DOSSIER DE DEMANDE DE MODIFICATION
D'UN PERMIS DÉLIVRÉ EN COURS DE VALIDITÉ
N° PC 077 322 19 00001

RÉALISATION D'UN ENSEMBLE
IMMOBILIER LOGISTIQUE

N° DE PIECE
PC3

PLAN EN COUPE DU TERRAIN
ET DE LA CONSTRUCTION

COUPE AA - Ech. : 1/300ème

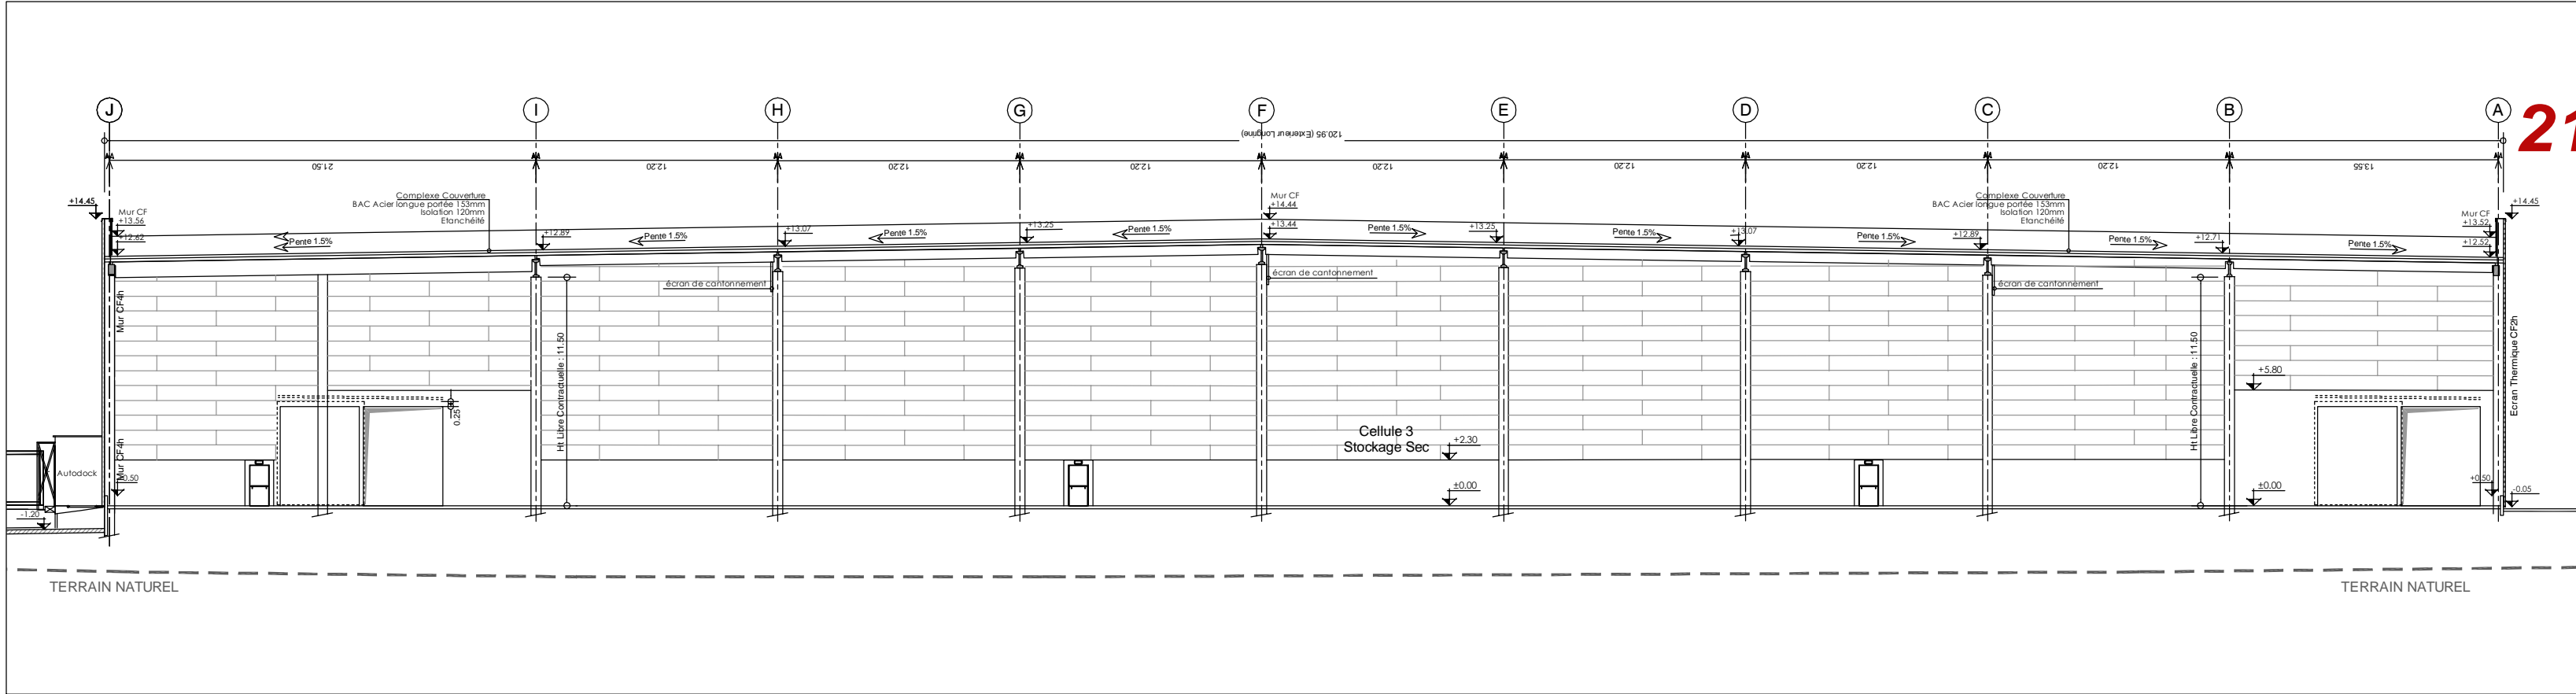
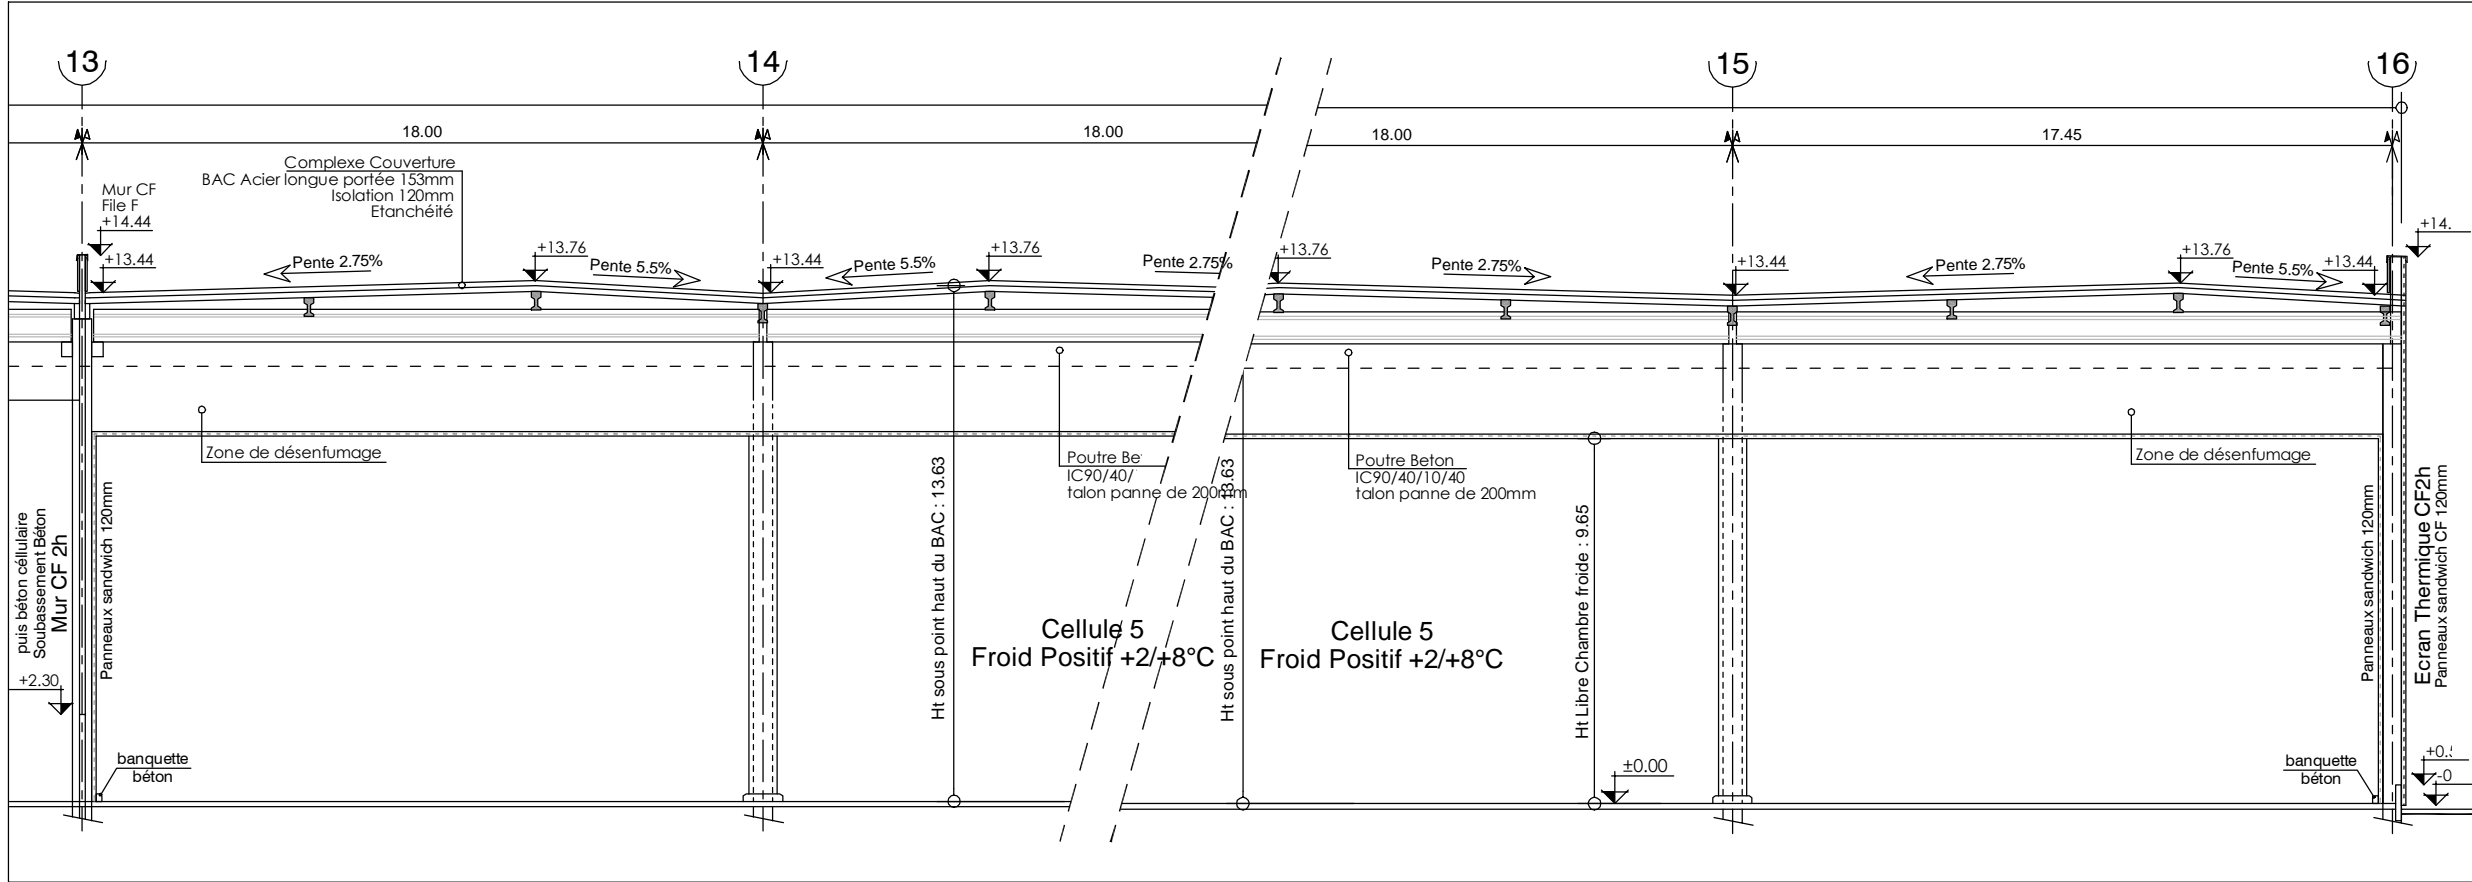
- 21.** Modification de l'altitude de l'acrotère de l'entrepôt : 14.45m (anciennement 14.95m)
15. Modification du niveau général de référence : $\pm 0.00 = +116.34$ (avant $\pm 0.00 = +115.25$);
- MODIFICATIONS
